INFORME N° 1047-2023-SGOP-GDU-MPI

ASUNTO : SOLICITUD DE INFORMACION DOCUMENTAL

ACTA DE OBSERVACION DE RECEPCION DE OBRA

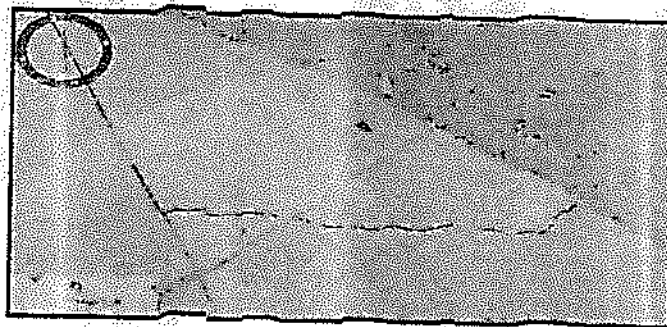
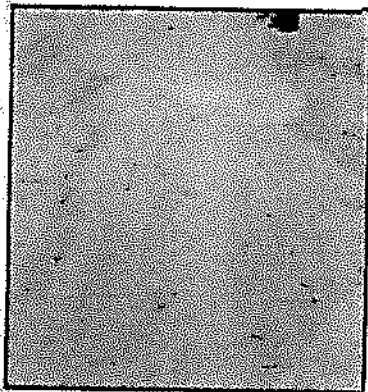
- 2.2. Corregir y mejorar, la reposición de veredas, se pudo observar que en la Av. Sebastián Salazar Bondy y Pasaje Los Desiertos presentan fisuras en el concreto.

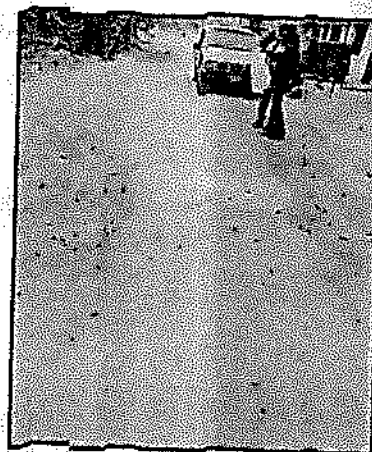
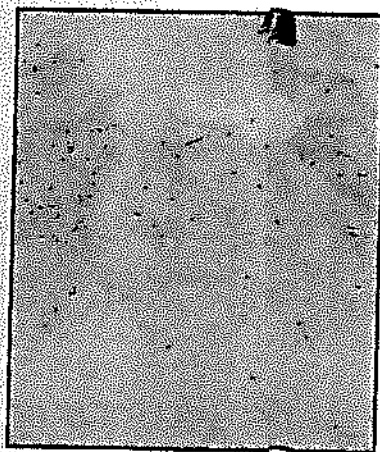
- 2.3. Corregir y mejorar la reposición de pavimento flexible alrededor del Buzón 27, se pudo observar que carece de este mismo.

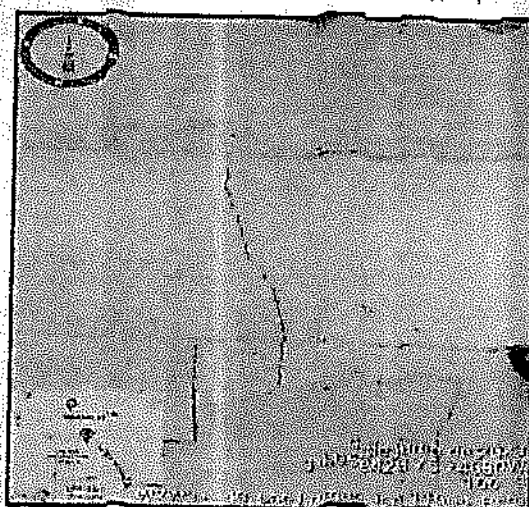
- 2.4. Corregir y mejorar, la reposición de veredas en la Av. Sebastián Salazar Bondy, se pudo observar la presencia de fisuras.

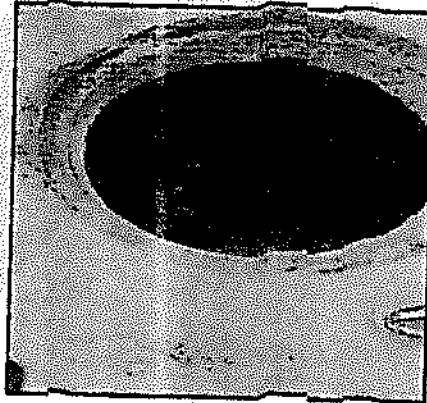
- 2.5. Corregir y mejorar el flujo del sistema de alcantarillado del Buzón N°24, se pudo observar que se encuentran atorado de aguas servidas no pudiendo verificar su operatividad y funcionalidad.

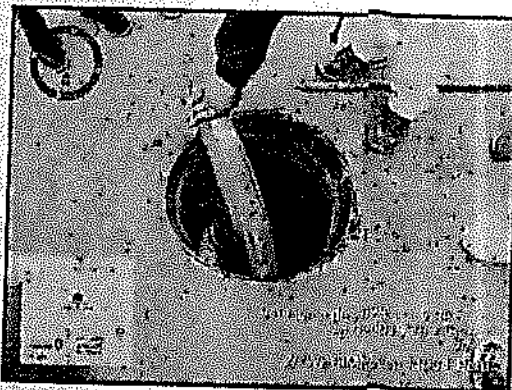
- 2.6. Corregir y mejorar el flujo del sistema de alcantarillado del Buzón N°25 y 26, se pudo observar que estos mismos se encuentran atorados de aguas servidas no pudiendo verificar su operatividad y funcionalidad, produciendo a futuro un colapso del sistema del sistema de alcantarillado.

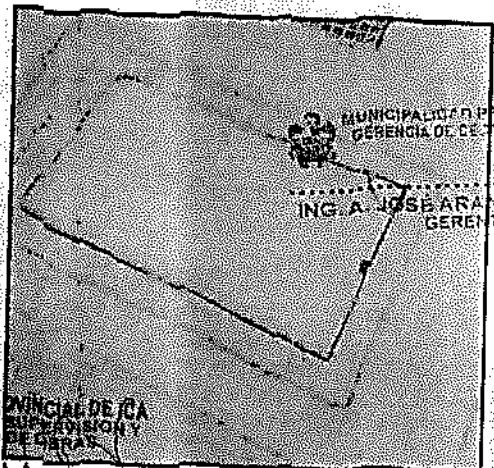
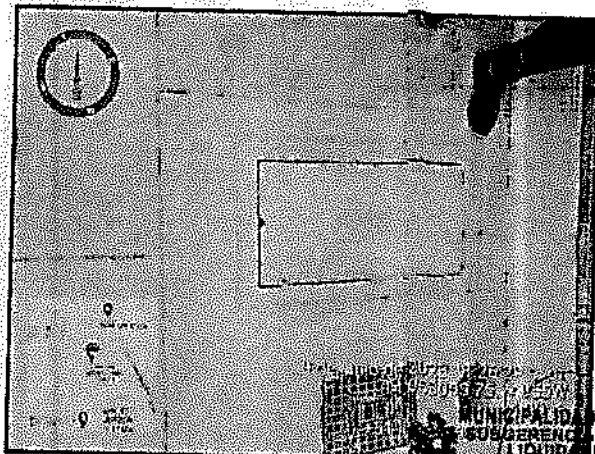
- 2.7. Corregir y mejorar el acabado superficial de las tapas de cajas de desagüe de los domicilios E-27, E33, E3 y E4

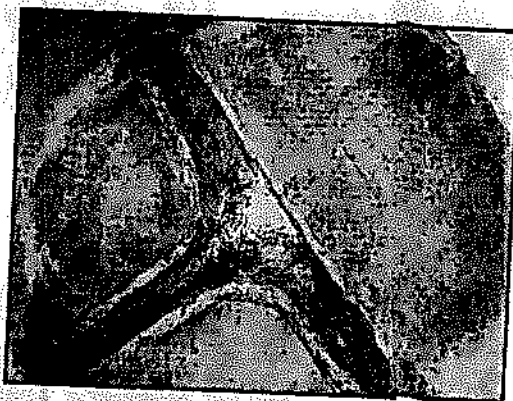
2.8. Corregir y mejorar, el proceso constructivo del Buzón N° 4, se pudo observar que en su interior hay presencia de salitre en el concreto de la base y media caña del mismo.

2.9. Corregir y mejorar, el emboquillado de la tubería de conexión domiciliaria E 3, a la vez se pudo observar que esta misma no destoga en línea recta tal como lo especifica el plano de replanteo, se requiere un sustento técnico del mismo.

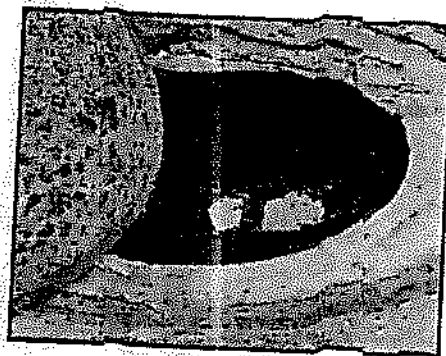
2.10. Corregir y mejorar, el flujo del sistema de alcantarillado del buzón 7, se pudo observar que el flujo es lento por la presencia de sedimentos en su interior.

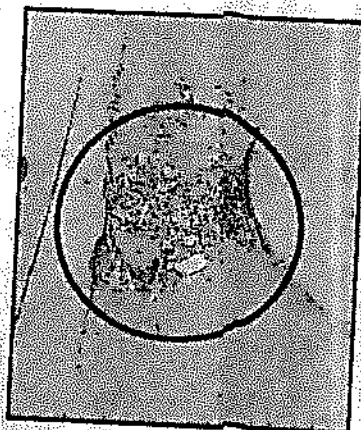
- 2.11. Corregir y mejorar la reposición de pavimento flexible alrededor del Buzón N°1, se pudo observar que carece de este mismo.

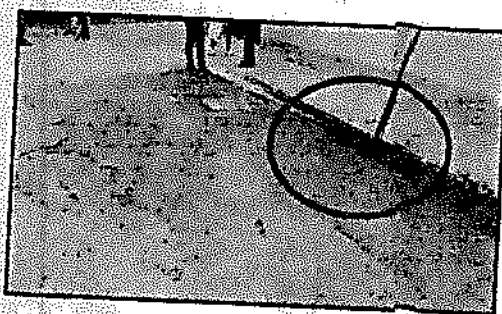
- 2.12. Corregir y mejorar la reposición de pavimentos flexibles en la intersección del Pasaje Los Cerros y Pasaje Las Colinas, se observa que la pavimentación presenta malas condiciones, teniendo desniveles debido al no realizarse correctamente el proceso de compactación por la presencia del poste.

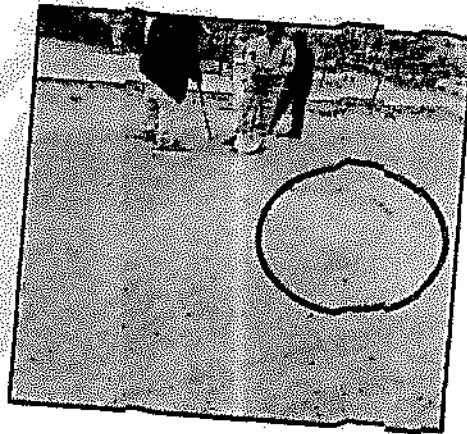
- 2.14. Corregir y mejorar la reposición de pavimento flexible alrededor del Buzón N° 19, se pudo observar que carece de este mismo.

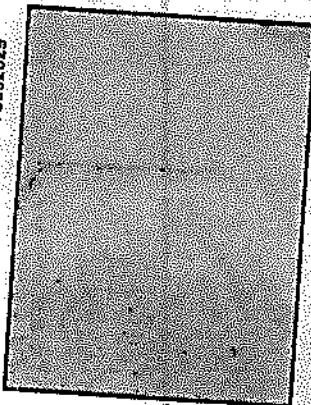
- 2.16. Corregir y mejorar la reposición de pavimento flexible de la obra en general, se pudo observar desniveles al no realizarse un correcto proceso constructivo y lugares donde carece del mismo.

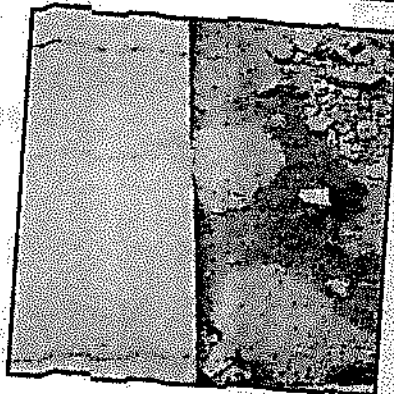
2.17. Corregir y mejorar la limpieza general de obra, eliminación de desechos y desmontes.
